# 新たな道路計画の設計方針

## 第2回工事アドバイザー会議における主な意見

## 潮汐による流速

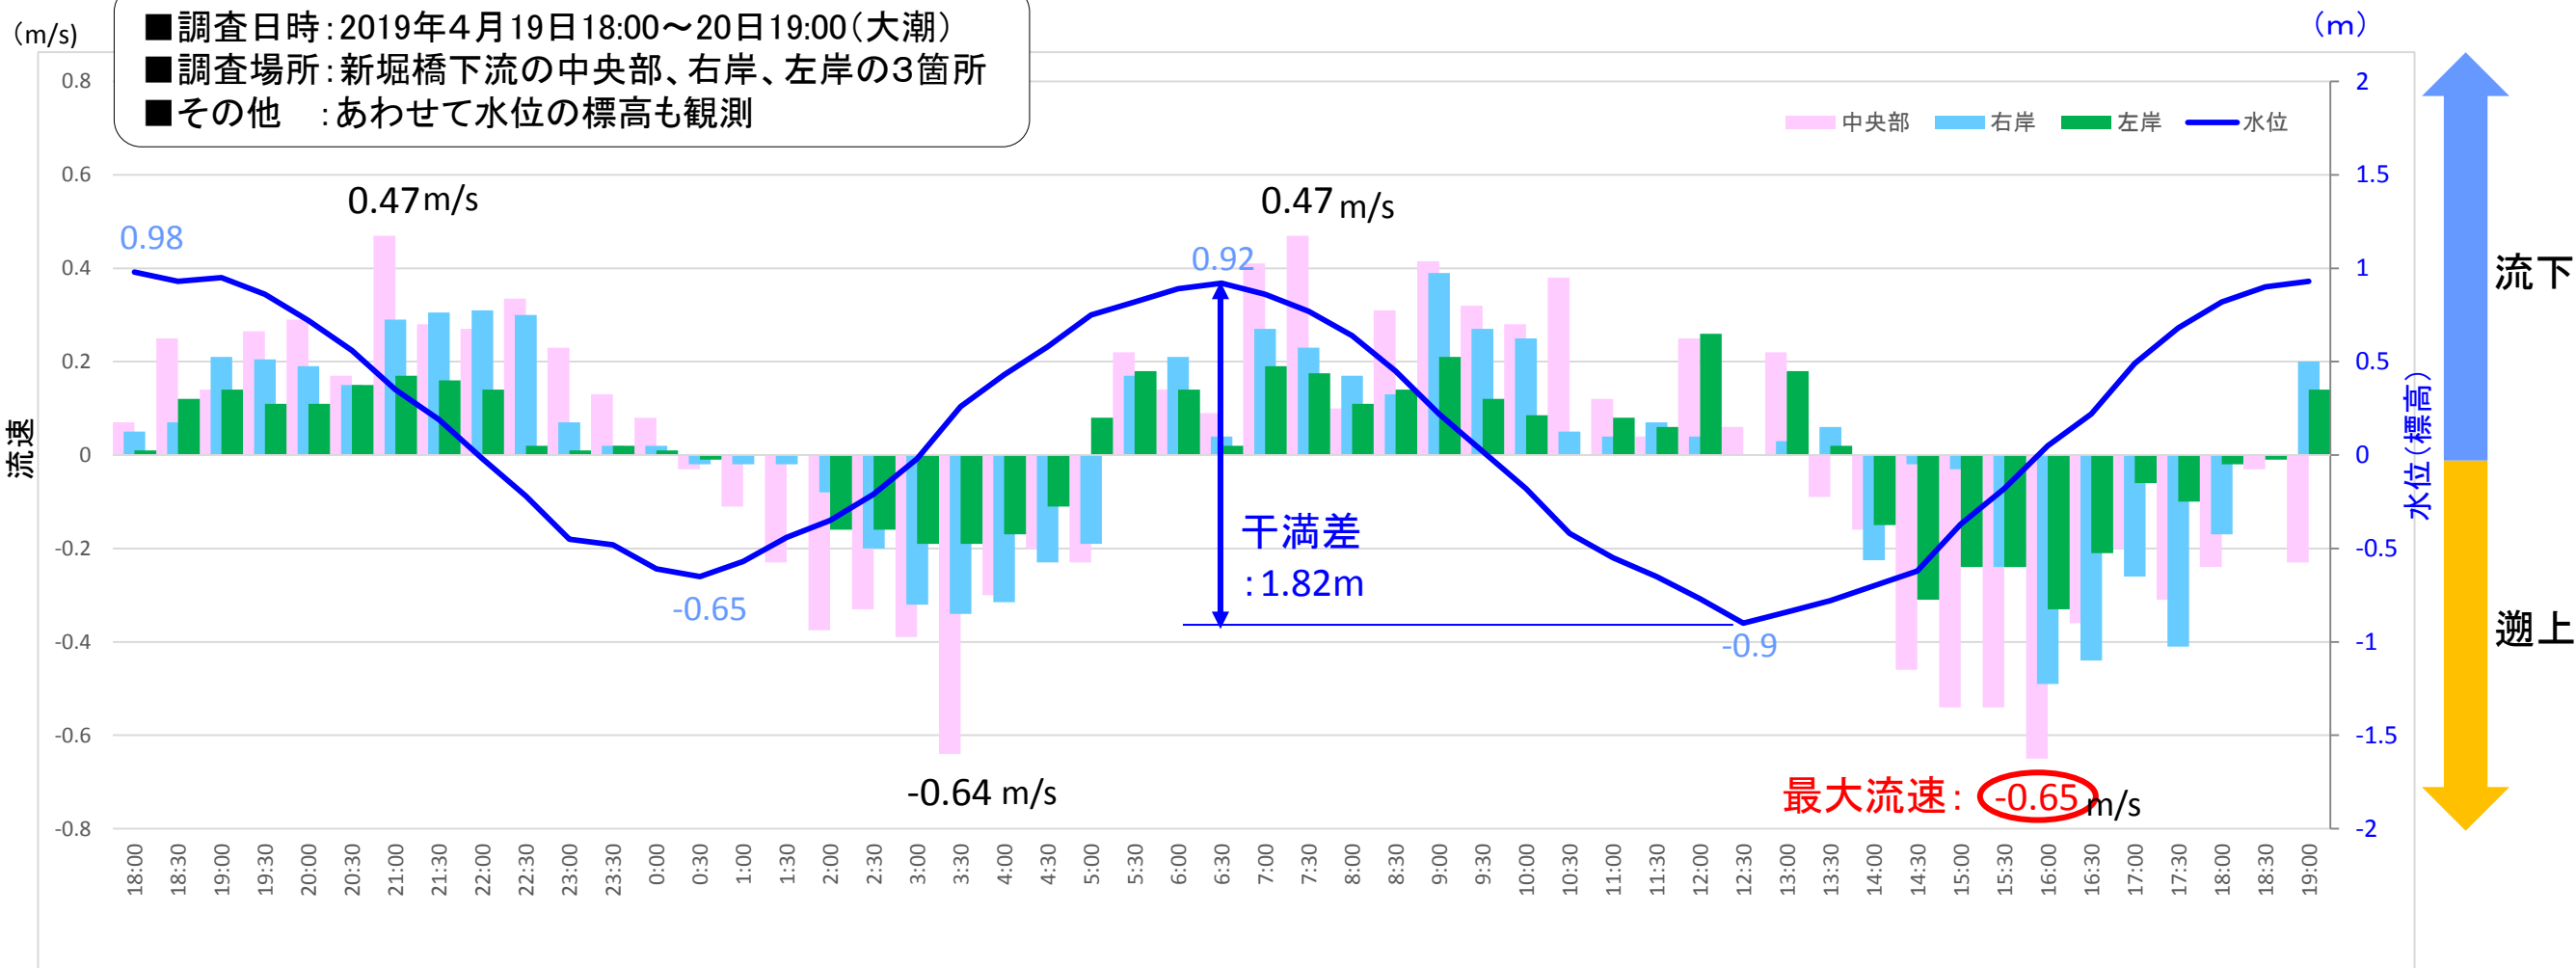
(1)新堀川の流速	<ul style="list-style-type: none"> <li>・流速を冬の大潮の昼間に計測しているが、夜間の流速の方が速いため、データとして適切ではない。</li> </ul>	5/26～6/26ページ
	(2)流速による石垣洗掘の検証	<ul style="list-style-type: none"> <li>・植生がまったくないのに植生による浸食防止を図ることができる基準を用いて説明することは理解しづらい。</li> </ul>	7/26ページ

- 第2回会議では、冬場の15時間（5:30～20:30）の流速観測結果を提示。
- 干満差が大きい夜間の流速を計測していなかったため、今回あらためて大潮の日の流速を24時間調査。

潮汐による最大流速：**0.65m/s**  
 (前回計測の最大流速：0.58m/s)

## 石垣への影響を最小限に見直し

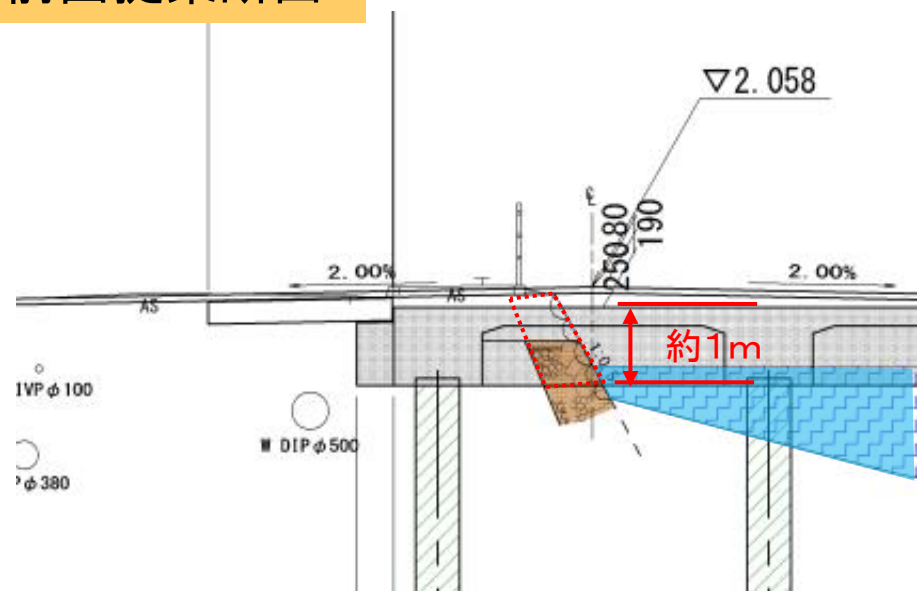
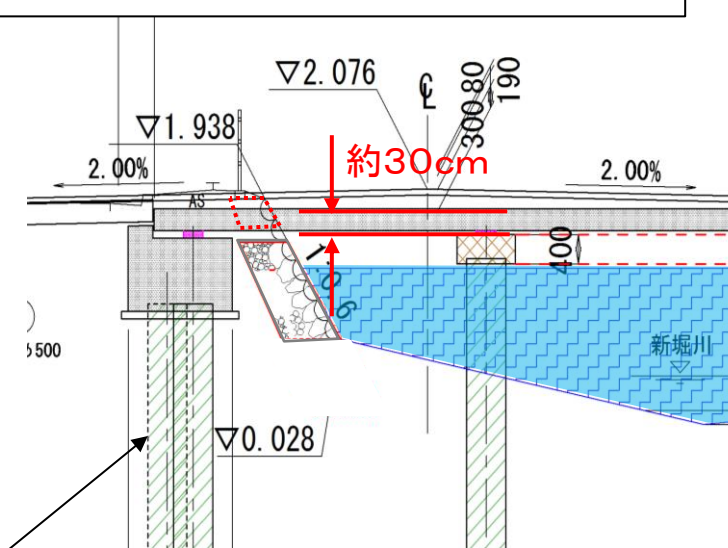
(3)栈橋構造の見直し	<ul style="list-style-type: none"> <li>・石垣をなるべく残すよう、栈橋の工法を検討し、薄くしてほしい。</li> </ul>	8/26ページ
	(4)石垣の安定性	<ul style="list-style-type: none"> <li>・石垣が南海トラフ地震に耐えられるのか考える必要がある。</li> </ul>	9/26ページ

- 横桁をなくし、床版を工場製作とすることで、床版厚さを薄くし、**石垣への影響を最小限**とする。
- なお、石垣に影響のない川側の区間に、鋼製の梁を設置することで、主桁断面を小さくした。

石垣を取り除く高さを最大で1/3程度に見直し

石垣への影響が最小となる杭径を検討

## 干潟の造成による石垣の風景 (東側:横堀公園前)

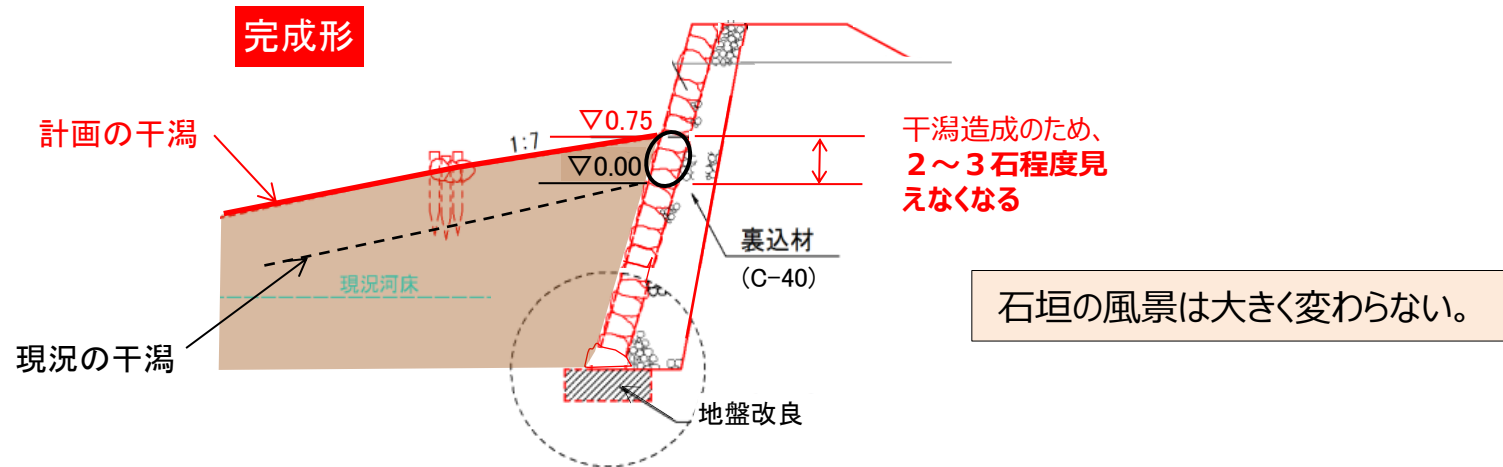
(5)干潟の造成による石垣の風景	<ul style="list-style-type: none"> <li>・石垣の再生・保存と言うが、干潟をかさ上げすると石垣はほとんど土の中に埋もれてしまうが、それでいいのか。</li> </ul>	
	(6)土手構造の検討	<ul style="list-style-type: none"> <li>・駐車場撤去区間について、土手のようなところが好きな生物がいるので、土手で整備するのはどうか？</li> </ul>	10/26ページ

- 希少種の生息環境に配慮し、干潟高さを現況より約75cmかさ上げ。
- このため、2~3石程度は干潟内となり見えなくなる。
- 石垣の安定性については**、前面に干潟を造成することで、**さらに高まる**。

## 駐車場撤去部の護岸：コンクリート擁壁以前の構造が不明

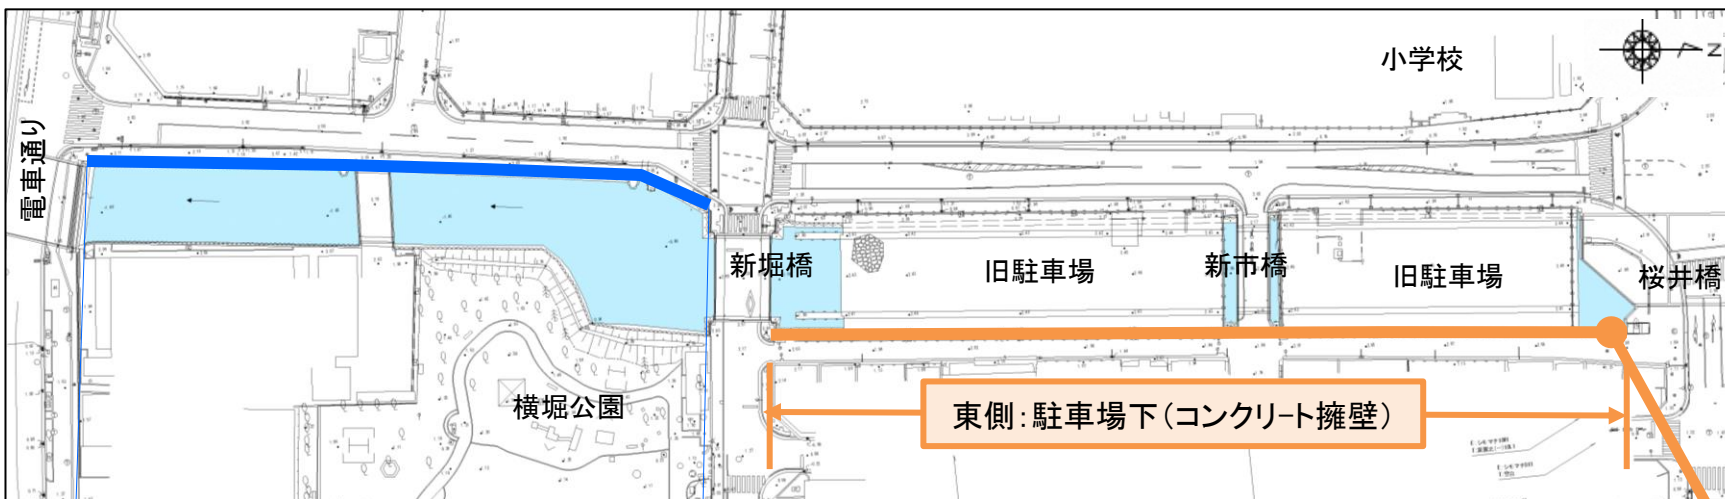
(7)駐車場撤去部の整備方針	<ul style="list-style-type: none"> <li>・元来石垣はなく土手であったこと自体に意味がある。その意味を現代的に変えるため、どういう石垣でどういう形で整備するか、今の我々にとってどういう意味を持たせるかをどう説明していくのか考える必要がある。</li> </ul>	11/26～13/26ページ	
2 希少動植物	(1)造成干潟の維持	<ul style="list-style-type: none"> <li>・植生がまったくないのに植生による浸食防止を図ることができる基準を用いて説明することは理解しづらい。</li> </ul>	16/26～17/26ページ

- 江戸期の絵図では、土手の表記となっている。
- 擁壁背面調査や過去の航空写真からは、石垣が確認されていない。
- 昭和46年の駐車場設置時に、コンクリート擁壁を整備したと考えられる。
- 今回の整備で、**土手に復元することは、現在の生活環境から困難（背面市道や住宅に影響）。**
- 現在の駐車場を撤去し、**コンクリート擁壁が見えるようになると、周辺の石垣の風景や干潟や水面の整備を行うなかで異質な空間となる。**
- 背後の住宅や市道通行をの安全を確保するため、コンクリート擁壁を存置したうえで、**擁壁前面に石垣を創出する。**

## 造成材の確保

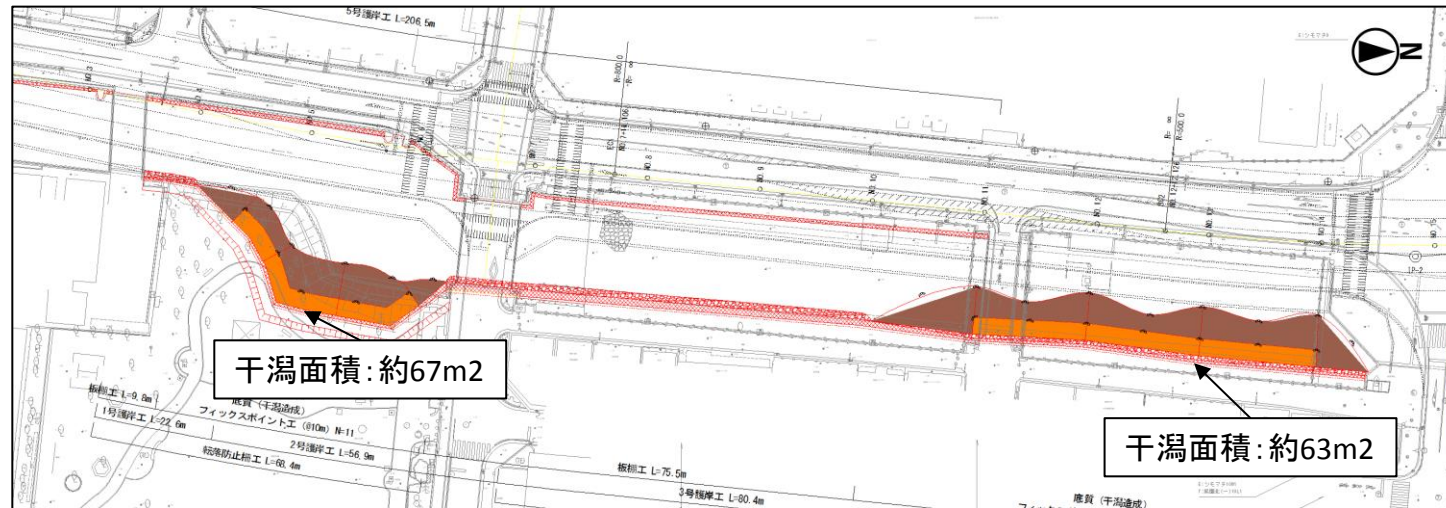
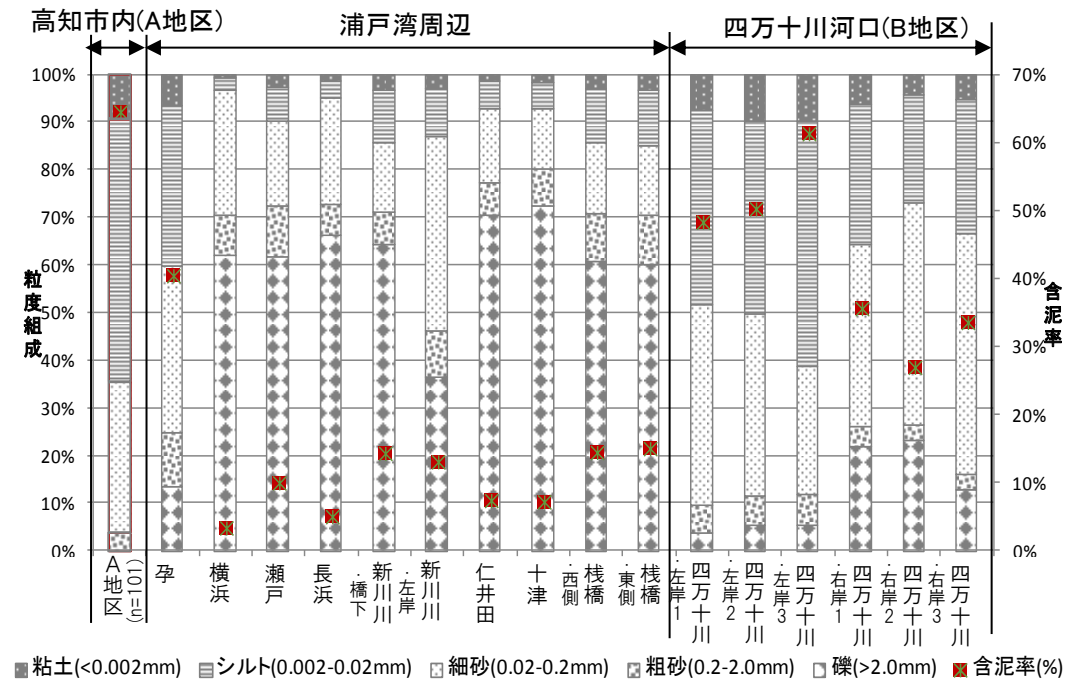
(2)干潟造成材の確保	<ul style="list-style-type: none"> <li>・泥の底質の確保をどのように考えているのか。干潟の泥を移すだけで足りるのか、どこからか取ってこないといけないのか。</li> </ul>	18/26ページ
	(3)造成干潟の底質	<ul style="list-style-type: none"> <li>・シオマネキ、トビハゼ、コアマモの生息・生育環境は少しずつ異なるため、それぞれの生態系にあった底質別の干潟を人工的に造ればいい。</li> </ul>

- 干潟の材料は、専門家の意見を聴き、新堀川周辺から調達。

- 造成材の調達は、最大で約80m³ (130m²×深さ0.6m) 必要。

## 3D測量による点群データの活用

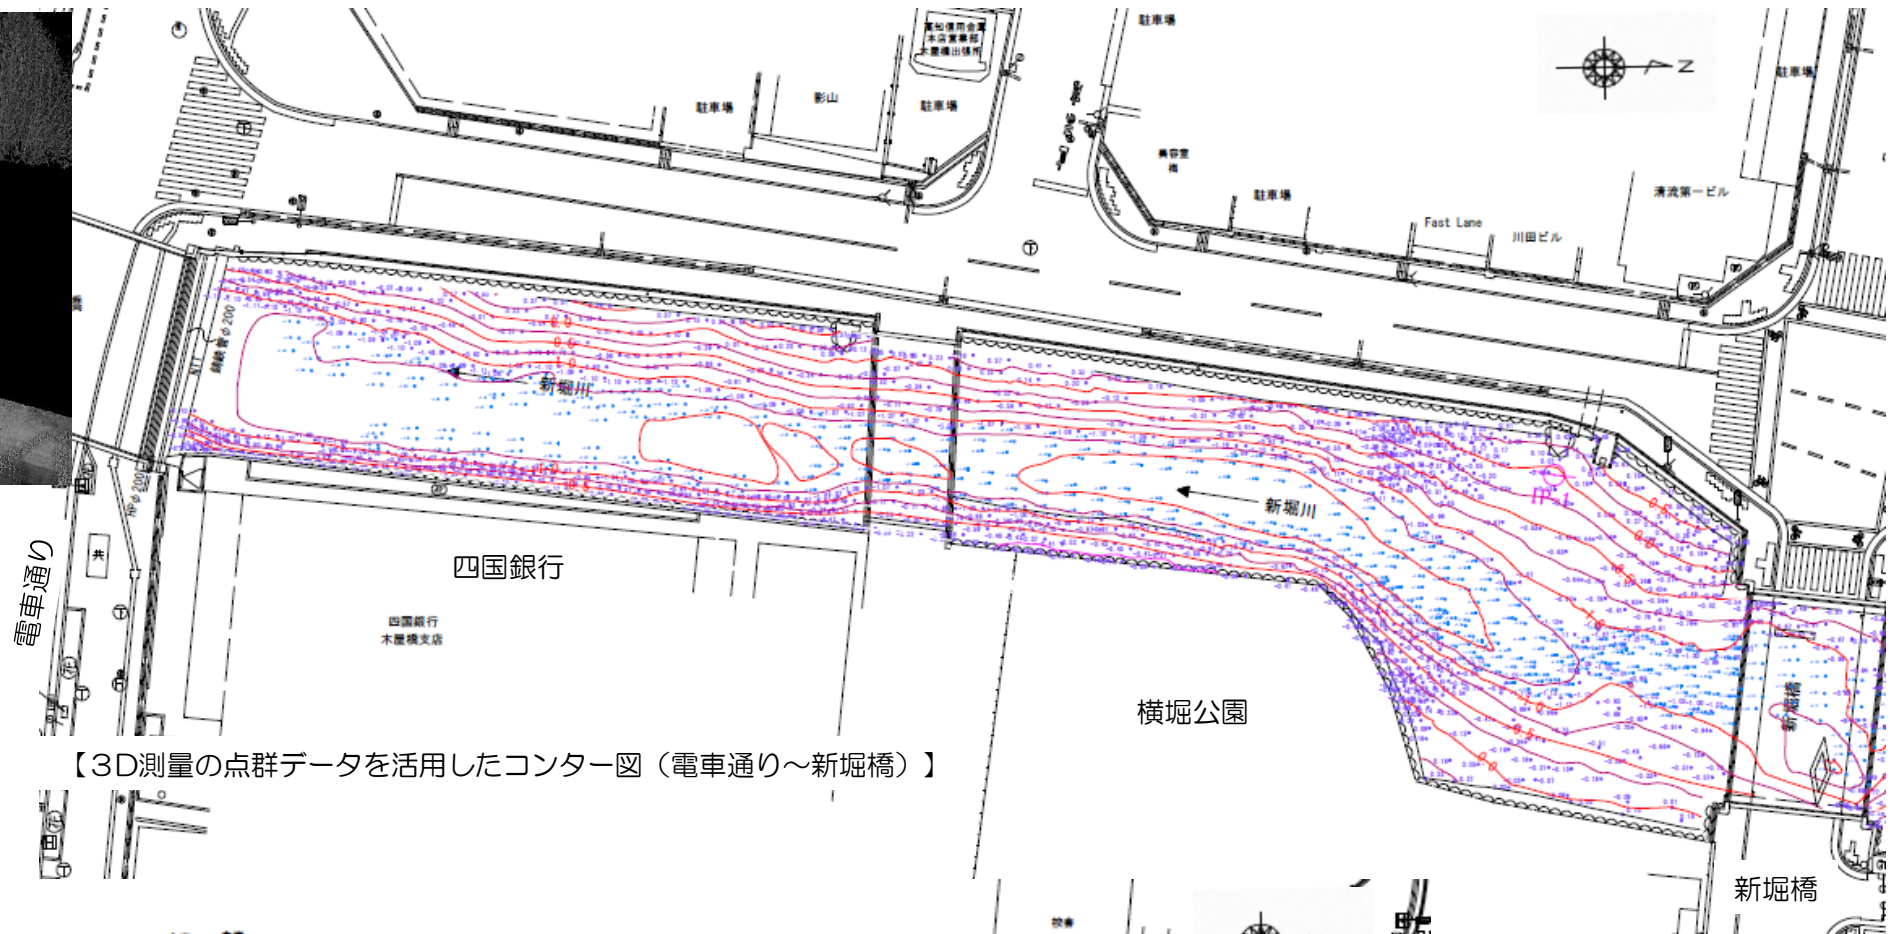
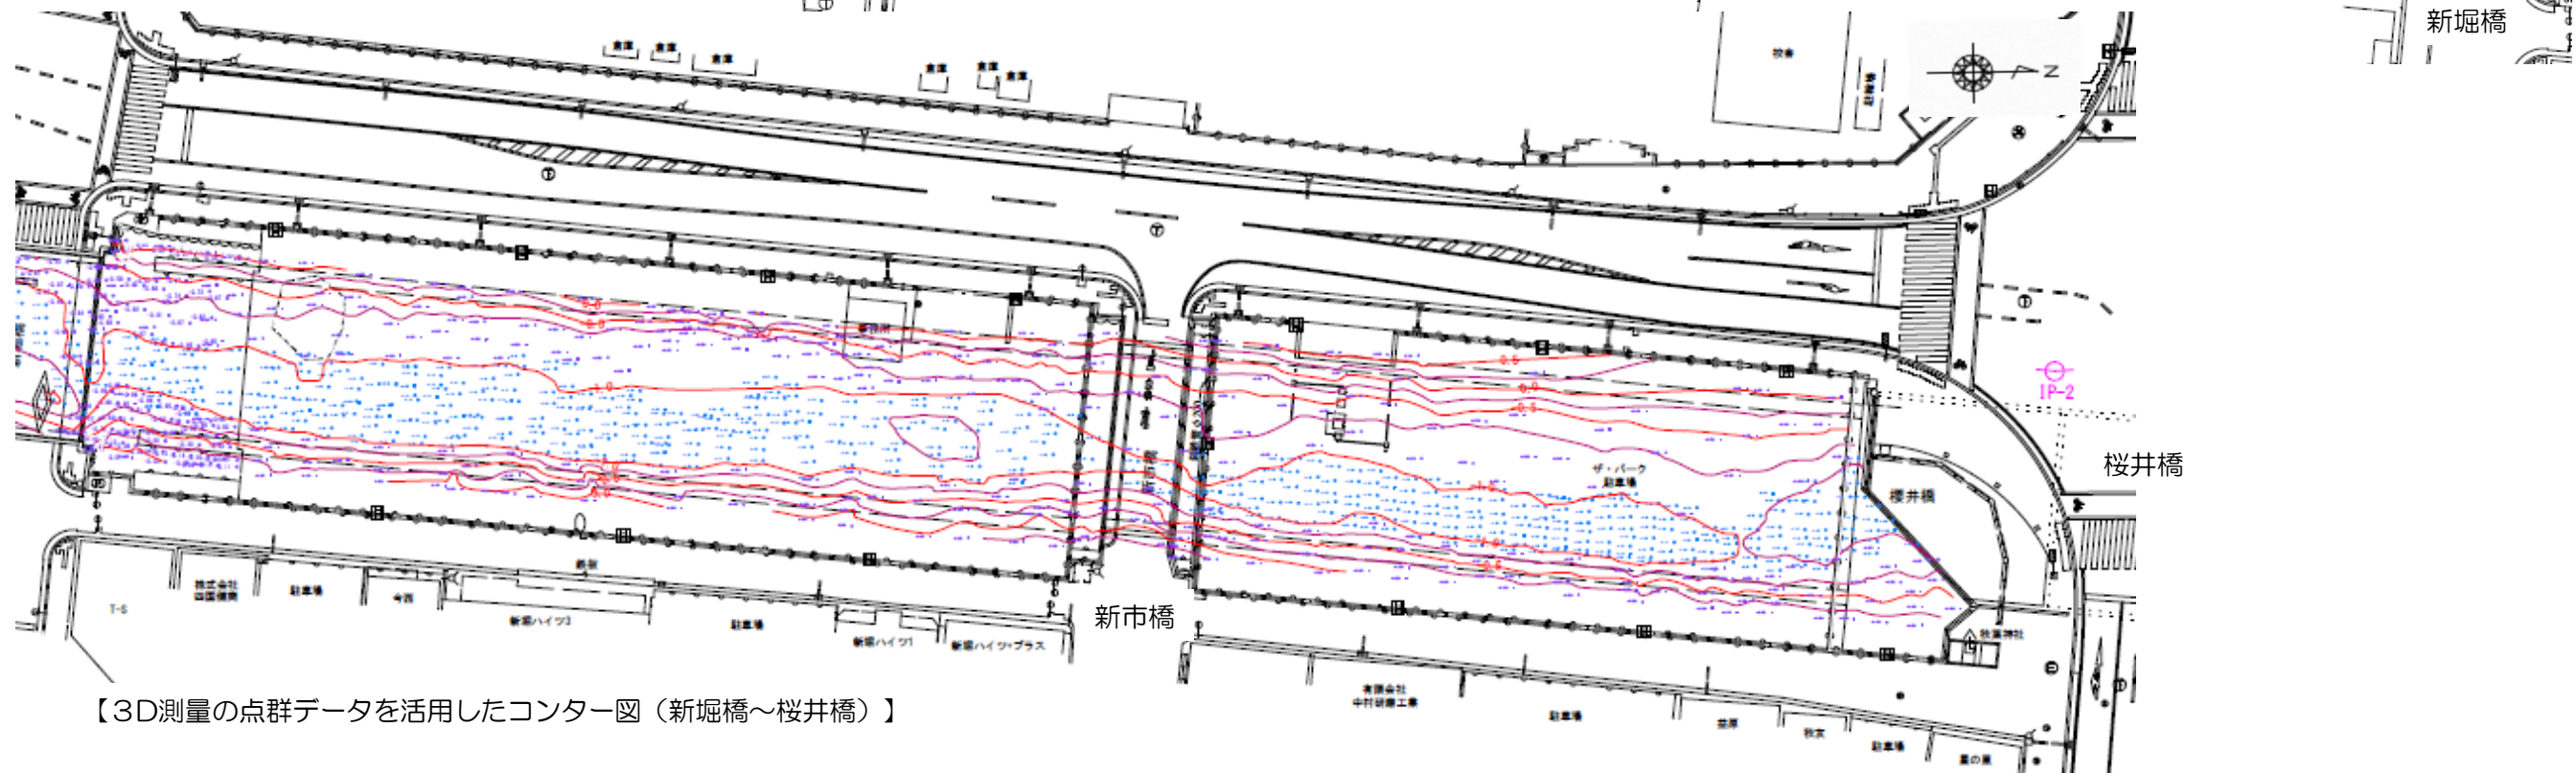
(4)干潟の高さ	<ul style="list-style-type: none"> <li>・トビハゼがたくさん生息する桜井橋の北側の干潟高さが高ければ、新堀橋の東側の造成干潟を高くすれば、そこに移っていきだろうという根拠が少し強化される。</li> </ul>	19/26ページ
	(5)河床の平面形状	<ul style="list-style-type: none"> <li>・河床全体の形がわかりづらいため、コンタ図のようなものを作った方がいい。</li> </ul>	20/26ページ
3 まちづくり	(1)新堀川界隈の歴史 (2)案内板等の配置計画	<ul style="list-style-type: none"> <li>・時代設定や石垣などトータルで考え、どういうコンセプトなのかを再整理し、統合した説明が必要。</li> <li>・この場所の都市としての意味を整理しておかないと、今の整備がどういう意味を持っているのかをわかるようにしなければならない。</li> </ul>	22/26～24/26ページ

- 新堀川の形状を詳細に把握するため、概ね1cmピッチで位置及び標高を得ることができるレーザー測量をH31.2～3に実施。
- 今後、出水後に再測量を行うことで、河床変動について確認予定。
